原子力発電所の新規制基準適合性審査等の状況

令和6年4月3日
原子力規制庁

日本原子力発電(株)敦賀発電所2号炉設置変更許可申請(本体施設)に係る審査状況【令和6年4月2日時点】

2.3.1 活動性評価(北西法面) 追加せん断面 (法面掘り込みスケッチ)

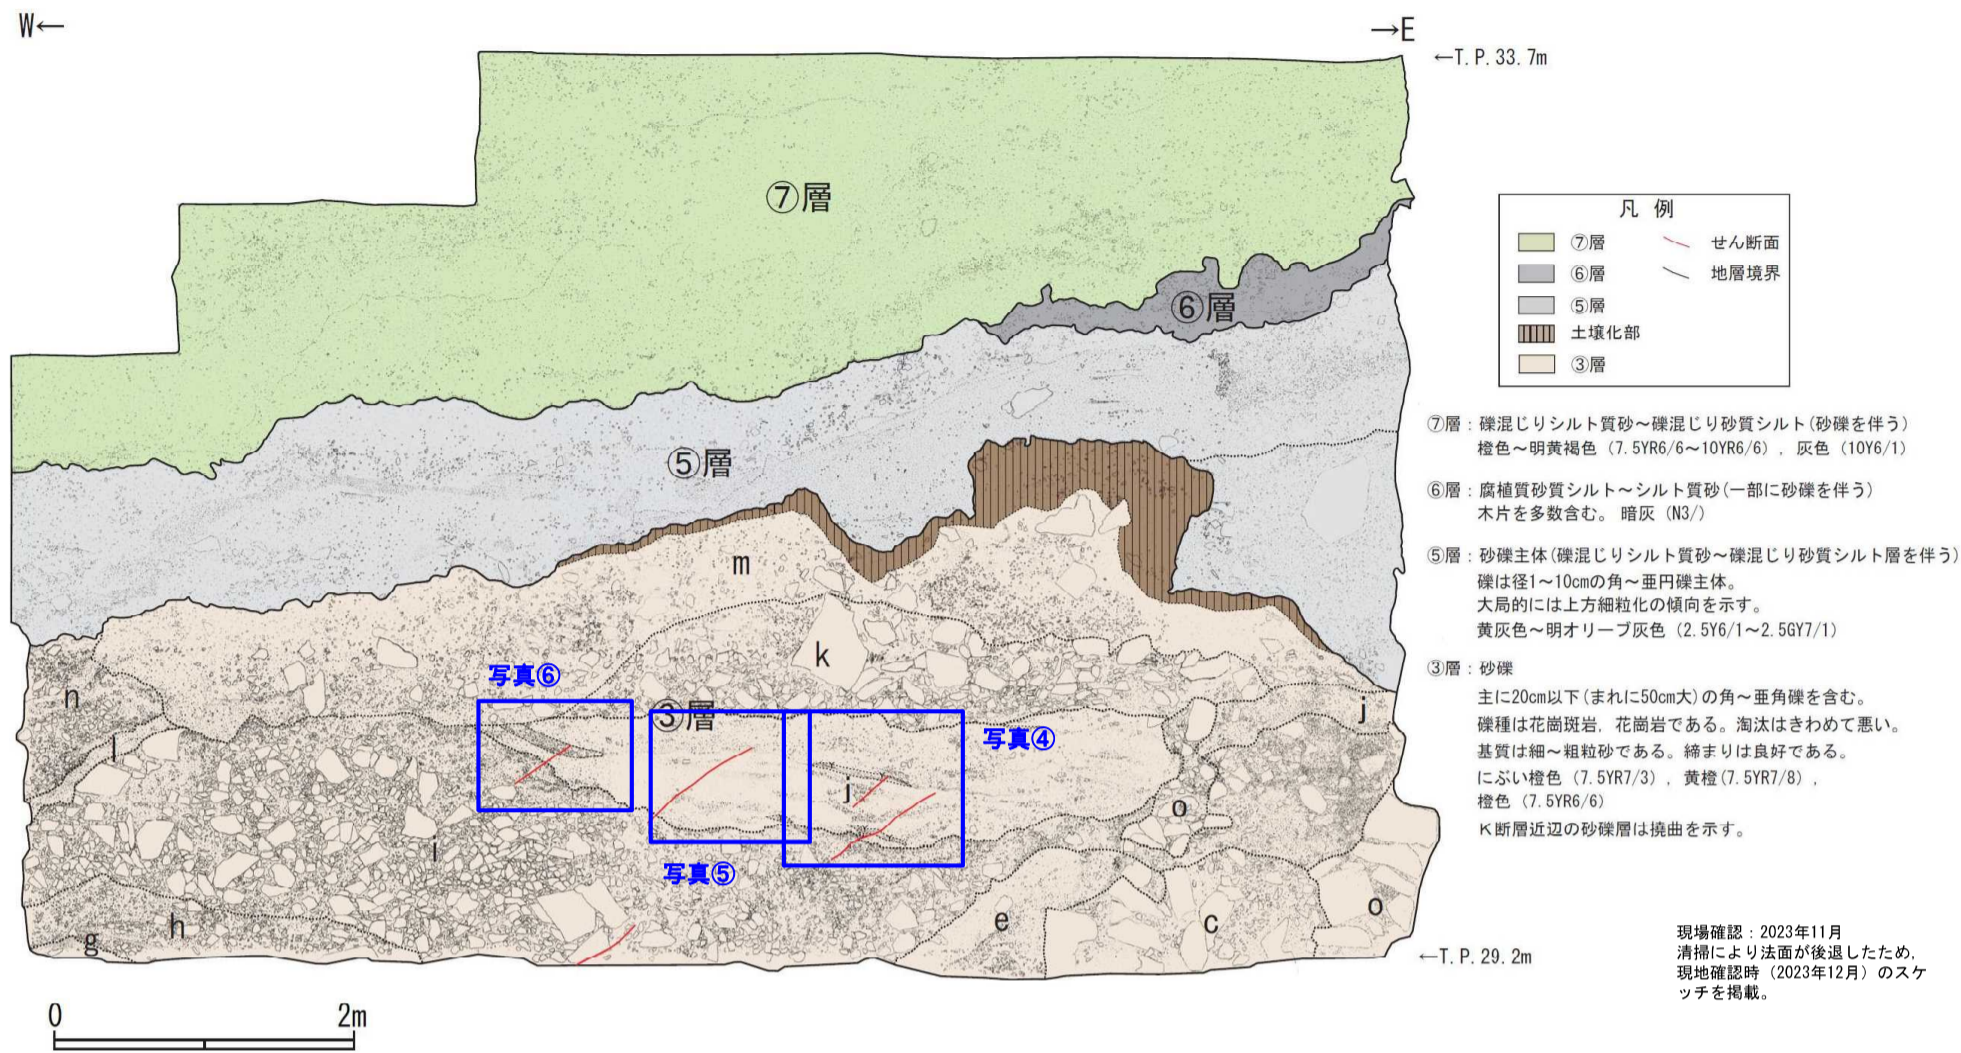
補正申請の内容	審査チームからの主な指摘事項等
<p>K断層は、北西法面において、美浜テフラの降灰層準が認定され、OSL年代測定結果が126±5kaである⑤層下部の下位層準にある③層中のk層（上載地層）に変位・変形を与えておらず、後期更新世以降の活動は認められないとしている。</p>	<ul style="list-style-type: none"> ・ K断層の変位について、k層の下端まで達することなく、その下位のj層中でせん滅していることを確認した。また、k層を上載地層としてK断層の活動性を評価する手法は、現状では科学的な妥当性が乏しいのではないかと指摘した。 ・ K断層の変形について、③層の元の堆積構造が分からない状況において、地層の傾斜が変形によるものと判断することは困難ではないかと指摘した。 ・ 現地調査において、日本原電がK断層の上端として更に上方延長（m層付近まで）で、線状の構造が分布しているようにも見たこと、また、その付近や上位にも同様の線状の構造が複数見られたことから、詳細な観察を行うよう指摘した。 ・ 3月22日の審査会合において、事業者より回答があったものの、割れ目がK断層の上端から上方に向かってほぼ連続して分布していること、m層中の割れ目において、層相境界に変位が認められないとしているが、K断層は、北西法面の上部では変位ではなく、変形が主体となっていると説明しているなど、K断層を否定する科学的根拠にならないことから、m層中の割れ目がK断層であることを科学的に否定できていない旨指摘した。 ・ また、K断層の活動性を評価している地層の変形について、他の法面（東法面、北東法面等）の③層中の地層の走向・傾斜と整合的であるかどうか示すよう指摘した。

- ③K 断層の変形について、審査チームからは、事業者は K 断層の西側の地層の傾斜を変形によるものと評価しているが、③層の堆積構造は成層構造ではなく、元の堆積構造が分からない状況において、地層の傾斜が確かに変形によるものであると判断することは困難ではないかと指摘した。また、同様の理由から、上載地層としている k 層が変形を受けていないと事業者が判断した根拠を求めた。K 断層に関して、変位は上方に向かって断続的になるにもかかわらず、変形は上部でも明確に認められるとしていることについては、これらが整合的であることを説明するよう求めた。

- ④審査チームからは、その上で、仮に j 層以下が変形を受けたものであるとしても、上載地層としている k 層が j 層の一部（東側）の上位にしか観察されないことを踏まえると、k 層を上載地層として K 断層の活動性を評価する事業者の評価手法は、現状では科学的な妥当性が乏しいと考える旨指摘した。事業者からは、次回会合以降で、北西法面での K 断層の活動性評価の妥当性について説明する旨回答があった。

事業者からは、次回会合以降で、K 断層の西側の地層の傾斜が変形によるものであること、上載地層としている k 層が変形を受けていないとしていること、また、K 断層による変位と変形の整合性について、検討の上、説明する旨回答があった。

2.2.8 原電道路ピット～ふげん道路ピット(原電道路ピット底盤～ふげん道路ピット東法面 スケッチ)

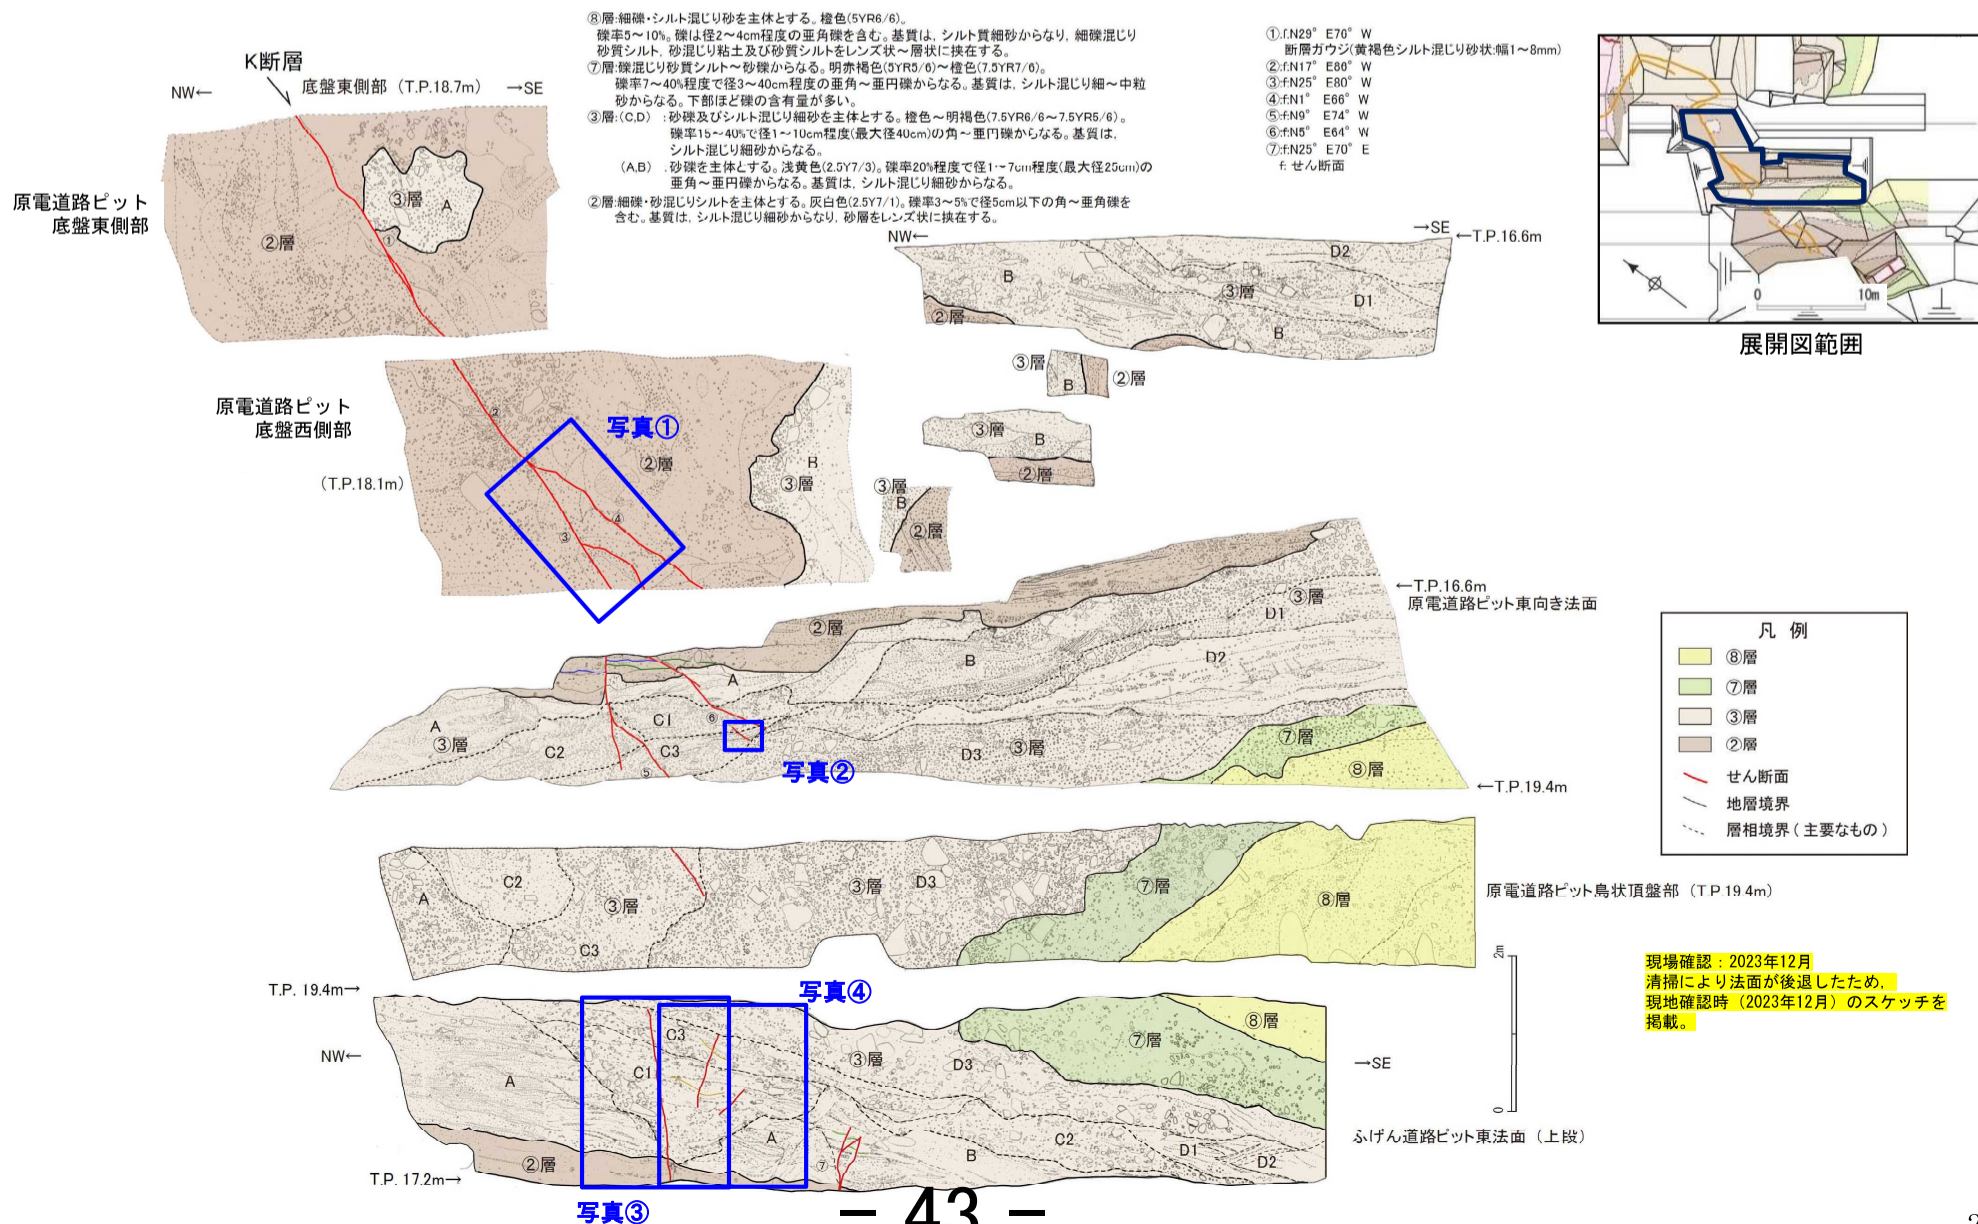
補正申請の内容	審査チームからの主な指摘事項等
<p>K断層は、原電道路ピットにおいて、③層のD1層、D2層及びD3層は、MIS6以前に堆積した地層と判断され、K断層は少なくともMIS6以前に堆積したD3層（上載地層）に変位・変形を与えていないことが下位層との明瞭な傾斜不整合³関係から確認でき、後期更新世以降の活動は認められないとしている。</p>	<ul style="list-style-type: none"> ・ ③層中のD3層について、その下位のC層との傾斜不整合関係、及びK断層の変位・変形についての評価の根拠が不明確であると指摘した。 ・ 現地調査において、K断層の変位に関し、③層中のD3層中でK断層の上方延長部に割れ目が見られたことから、この割れ目がK断層の延長部ではないと判断した根拠を示すよう指摘した。

①原電道路ピットでのK断層の活動性評価について、事業者は、K断層は③層中のC層までの地層に変位を与えているが、上載地層としている③層中のD3層は下位のC層を明瞭な傾斜不整合関係で接しており、K断層はD3層に変位・変形を与えていないとしている。審査チームからは、事業者は、D3層にK断層による変形がないとしている点について、北西法面ではK断層の上部は変形が主体との説明と整合性もなく、また、原電道路ピットにおけるK断層の活動性評価は変位しか示されていないことから、変形についてはどのように評価したのか説明するよう指摘した。また、D3層とC層の傾斜不整合関係について説明するよう指摘した。

③ふげん道路ピットでのK断層の活動性評価について、事業者は、K断層による変位が認められるC層と、上位のD3層が明瞭な傾斜不整合関係で接していると評価している。審査チームからは、同じ③層中の地層で大きな年代差がなく、層相も類似する地層間で、傾斜不整合関係と事業者が判断した根拠を説明するよう指摘した。また、同ピットで認められる変位について、基盤岩中のK断層から連続しているかわからない状況において、同ピットで見られる変位がK断層によるものと事業者が判断した根拠を説明するよう指摘した。さらに、北西法面での活動性評価（変位・変形）との整合性について説明するよう指摘した。審査チームからは、事業者が、ふげん道路ピットのD3層にK断層による変位・変形がないと評価している点について、D3層に変形がないと事業者が評価した根拠を説明するよう指摘した。

- ④ 原電道路ピットでの K 断層の変位量の評価について（コメント No. 1202-24）、断層が上方で複数本に分岐する場合の断層全体の変位量の一般的な算定方法を踏まえて具体的に説明するよう指摘した。
事業者からは、一般的の意味合いを取り違えていたため、改めて説明する旨回答があった。
- ⑤ ふげん道路ピットでの K 断層の活動性評価に関し（コメント No. 1202-32）、ふげん道路ピットで確認された断層を K 断層と評価した根拠について、調査データからは走向・傾斜は必ずしも調和的であるとは言えない箇所があること及びコメント No. 1202-22 が未回答であることから、現状の説明内容ではふげん道路ピットの堆積物中で確認された変位が、K 断層であるか否かを判断することは困難であることを指摘した。

事業者からは、次回会合以降で、傾斜不整合について、D3層がC層を削り込んでいる箇所を資料に明記するとともに、K断層による変形の評価を説明する旨回答があった。

事業者からは、次回会合以降で、K断層による変位・変形の評価を説明する旨回答があった。

K断層の定義

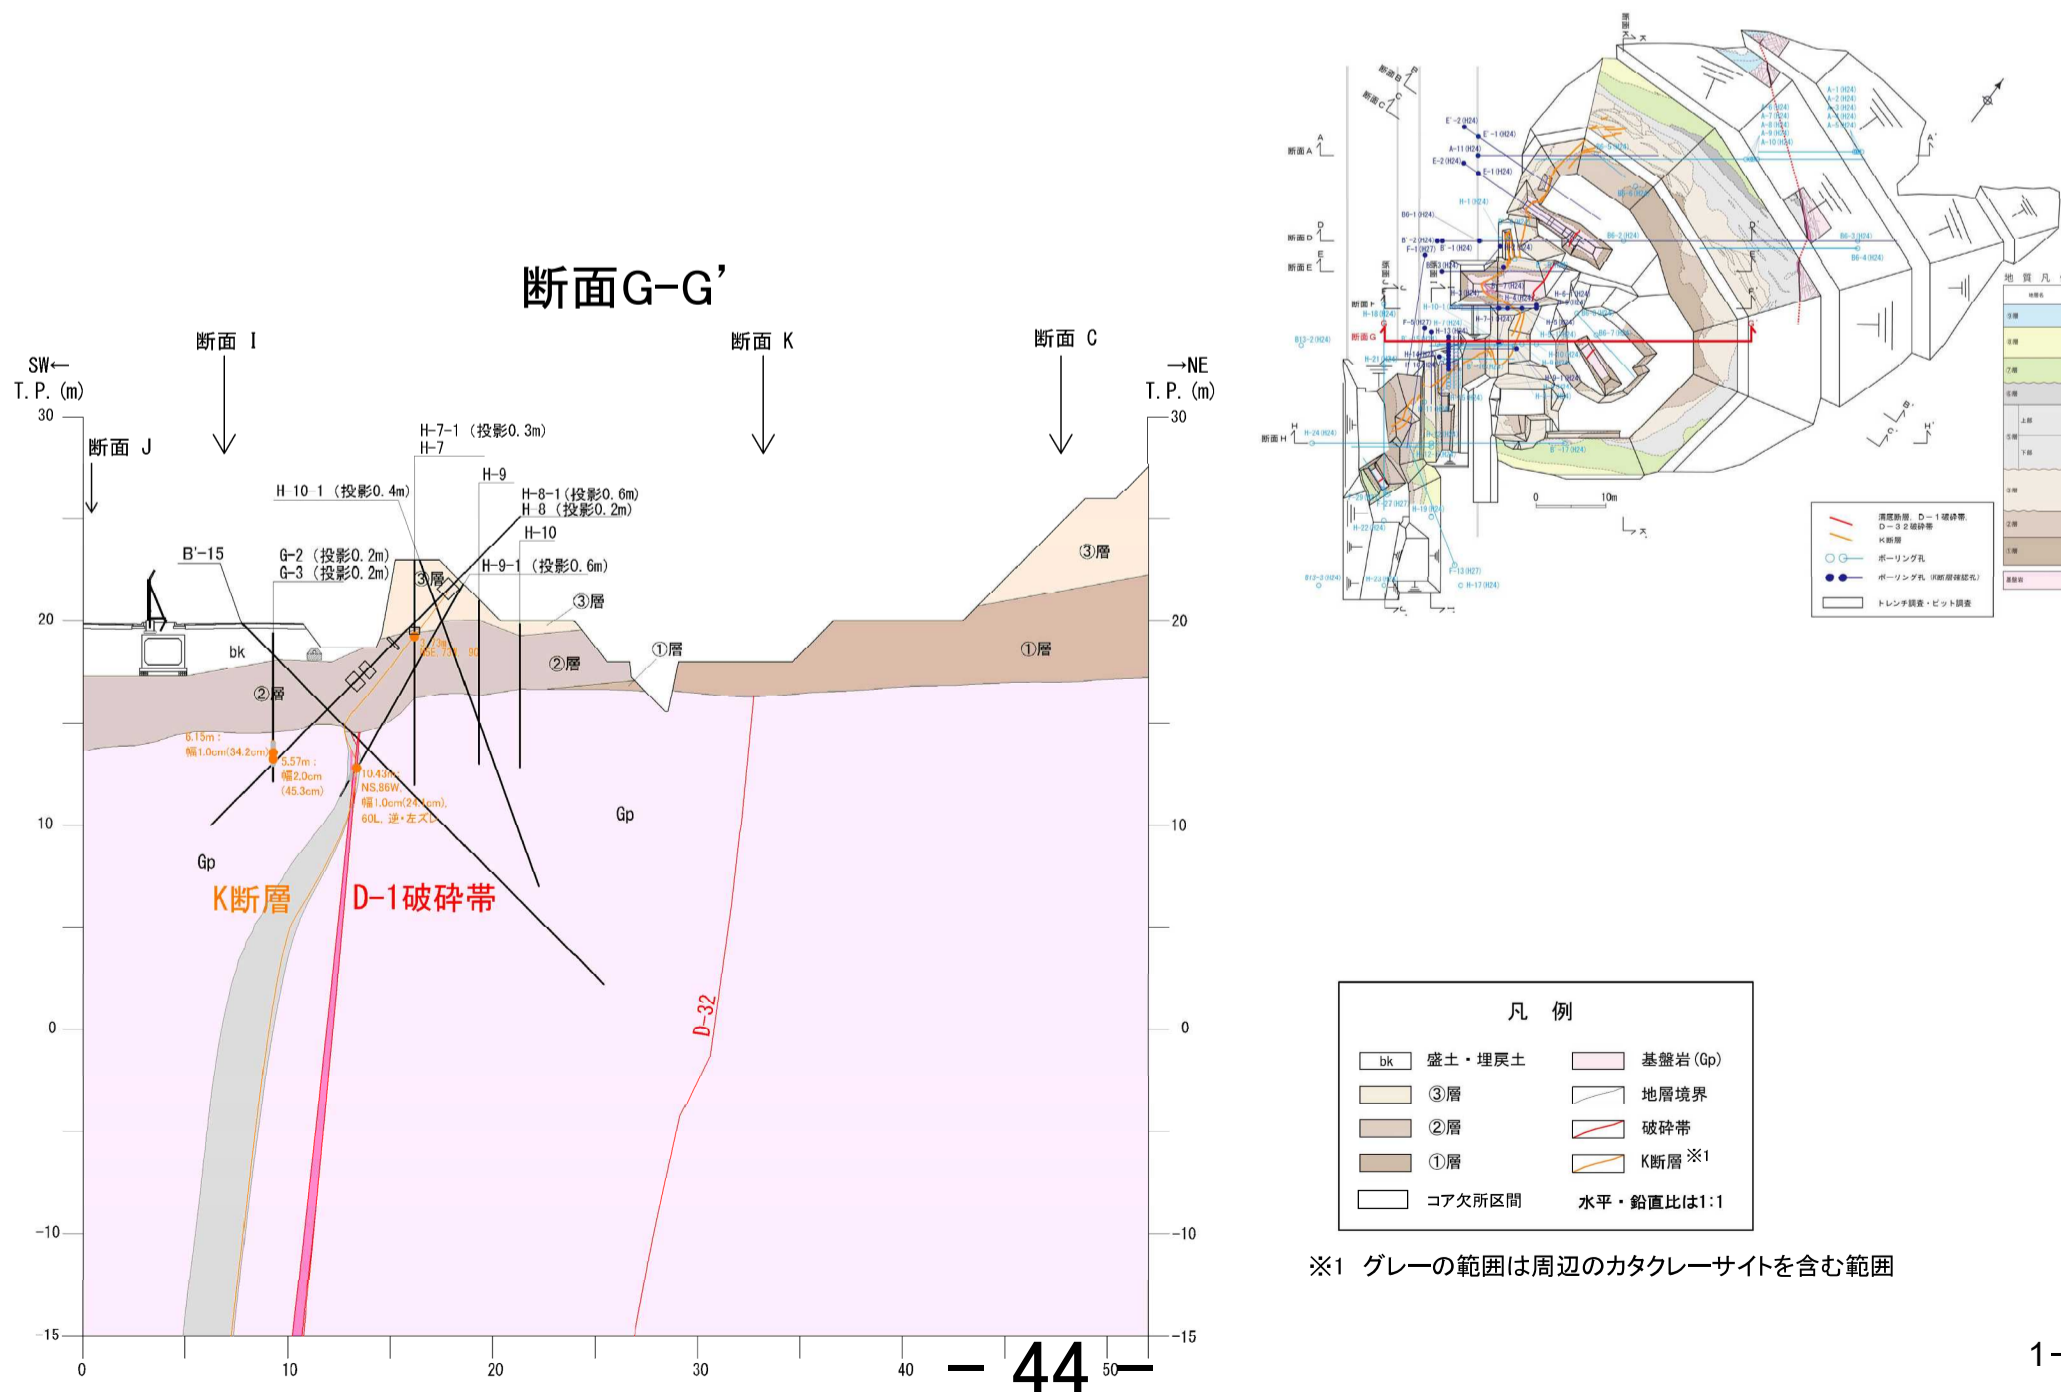
- ・ K 断層は、「基盤岩中は断層ガウジからなる」としている一方で、薄片観察においてカタクレーサイトの特徴が認められるとしており、説明に合理性がないこと、また、当該記載を踏まえると、K 断層の定義が補正申請から変更されていると理解できること。

事業者からは、上記の指摘について、了解した旨回答があった。また、K 断層の定義については、補正申請から変更していない旨回答があった。

敷地の破砕部の
連続性評価フロー

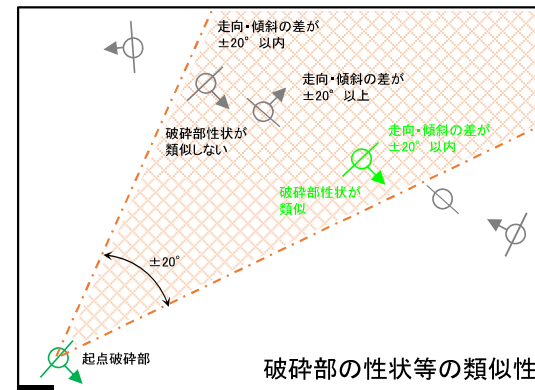
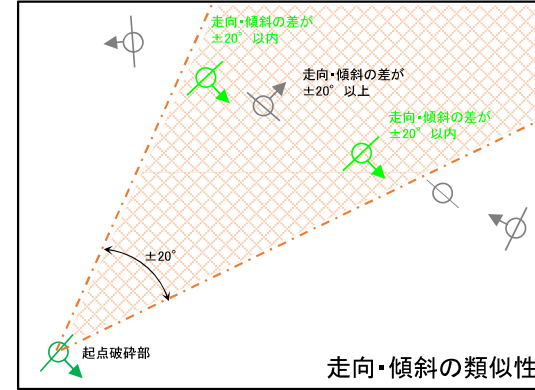
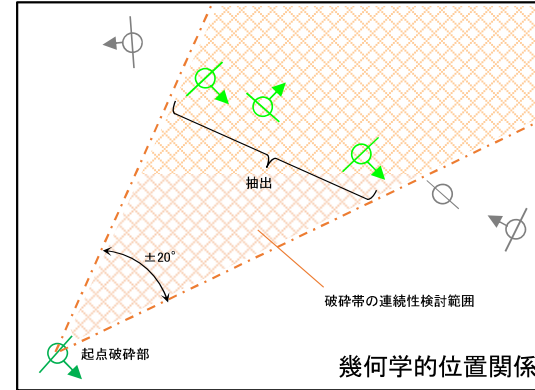
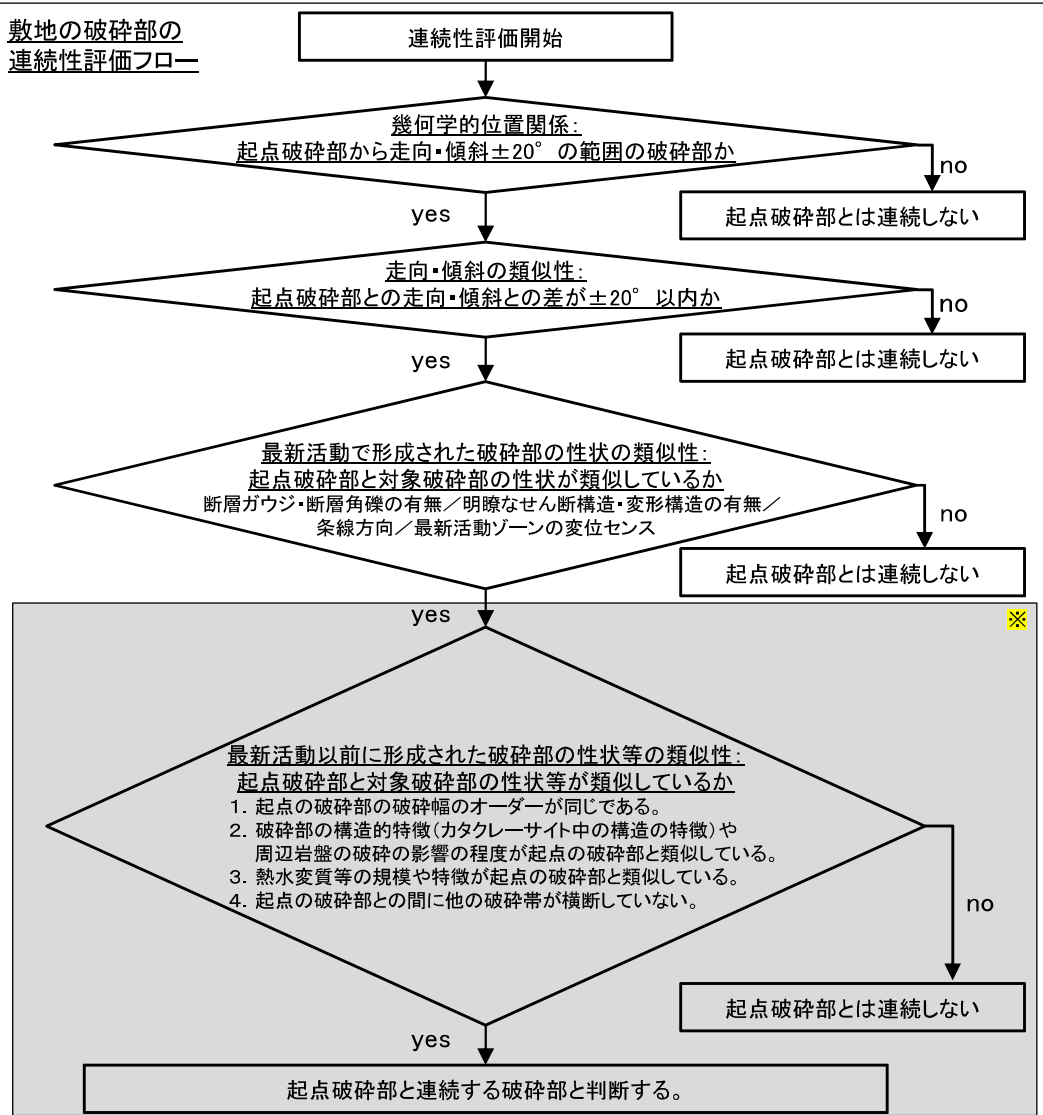
補正申請の内容	審査チームからの主な指摘事項等
<p>K断層の連続性を評価するための手法に関して、連続性評価フローに基づきK断層が連続していないとすることについては、以下のとおり、敷地の破砕帯の連続性評価基準に基づき、K断層の性状に着目して実施したとしている。</p> <ul style="list-style-type: none"> ➢ 2号炉基礎掘削面及び1号炉原子炉建屋南方斜面の地質観察データを用いた検討を行い、幾何学的位置関係、走向・傾斜の類似性を確認。 ➢ 起点とする破砕部の走向・傾斜から±20°以内の範囲に位置するもの（幾何学的位置関係）。 ➢ 起点の破砕部の走向・傾斜との差が±20°以内のもの（走向・傾斜の類似性）。 ➢ 起点の破砕部性状と類似するもの（断層ガウジ又は断層角礫の有無、明瞭なせん断構造・変形構造の有無、条線方向及び最新活動ゾーンの変位センスなどの最新活動で形成された破砕部の類似性）。 	<ul style="list-style-type: none"> ・ K断層の連続性を評価するための手法に関して、連続性評価フローに基づきK断層が連続していないとすることについては、以下のとおり、同フローの評価基準についての科学的・技術的な根拠がない旨指摘した。 <ul style="list-style-type: none"> ➢ 幾何学的位置関係及び走向・傾斜の類似性に係る評価基準について、評価基準の根拠としているデータは、K断層ではない他の破砕帯を対象とし、また、その取得場所は、K断層が認められるD-1トレンチ内ではなく、走向は2号炉基礎掘削面でのスケッチ、傾斜は1号炉原子炉建屋南方斜面でのスケッチに基づくデータであることが、当該データとK断層との類似性の判断及び連続性の評価に適用できる根拠が示されておらず、K断層の連続性を評価する基準に用いることができるとする科学的・技術的な根拠がないこと。 ➢ 走向・傾斜の類似性に係る評価基準については、D-1トレンチ内のK断層は、最大走向差が47°、最大傾斜差が61°であるなど、当該評価基準の範囲外のものが多数認められることから、設定値が妥当とする科学的・技術的な根拠に乏しいこと。 ➢ 最新活動で形成された破砕部の性状の類似性に係る評価基準について、例えば、最新活動ゾーンの変位センスに係る評価基準について、D-1トレンチ内のK断層が持つ特徴として西側隆起の逆断層としているのに対し、基盤岩中のK断層では、東側隆起の逆断層及び西側隆起の正断層も認められ、当該評価基準の妥当性が確認できないことなど、D-1トレンチ内のK断層のデータ、特徴を踏まえずに設定されていること。

事業者が行ったK断層の連続性を評価するための手法（連続性評価フロー）に関して、審査チームからは、当該フローに基づくD-1トレンチから2号炉原子炉建屋までのボーリングコアの観察結果からK断層が連続していないとすることについては、以下のとおり、連続性評価フローの評価基準についての科学的・技術的な根拠がない旨指摘した。

事業者からは、K断層を部分的に見たときの異なる特徴も踏まえて検討する旨回答があった。
